Installations électriques à basse tension et à très basse tension (Livre 1 AR 8/9/2019) - Direction générale de l'énergie

📍 Lieu du contrôle: Clos des Porions, 6 4000 Liège Belgique

📄 Type de contrôle: Visite périodique (Livre 1 6.5)

CONCLUSION : NON CONFORME

Tableau 1

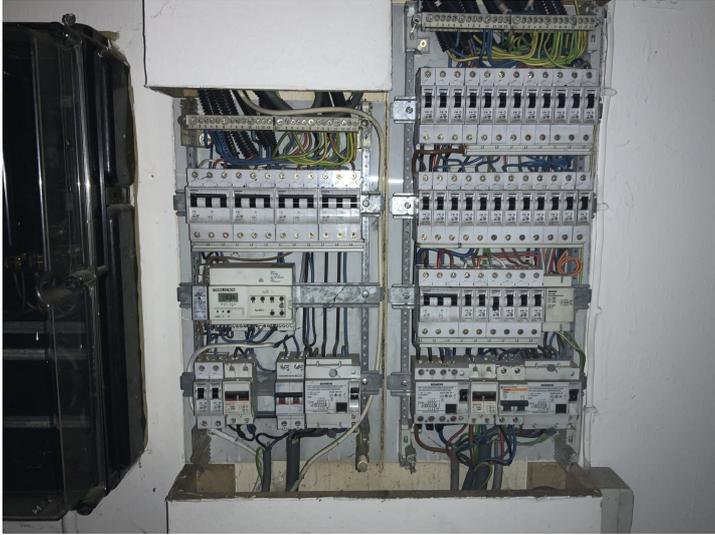
F. Tableau électrique		
	Obturer les ouvertures non utilisées du tableau ou coffret.	L1: 4.2.2.3.; 5.1.4.; 5.3.5.1.
	Réaliser ou compléter le repérage des circuits/départs et/ou appareillage, bornes de raccordements, etc.	L1: 2.8.1.; 3.1.3.; 5.3.6.1.; 5.3.6.2.; L3: 2.8.1.2.; 3.1.3.; 5.3.6.1.

Revoir le câblage interne du coffret, neutre non protégé. Revoir le câblage interne du coffret, neutre non protégé.
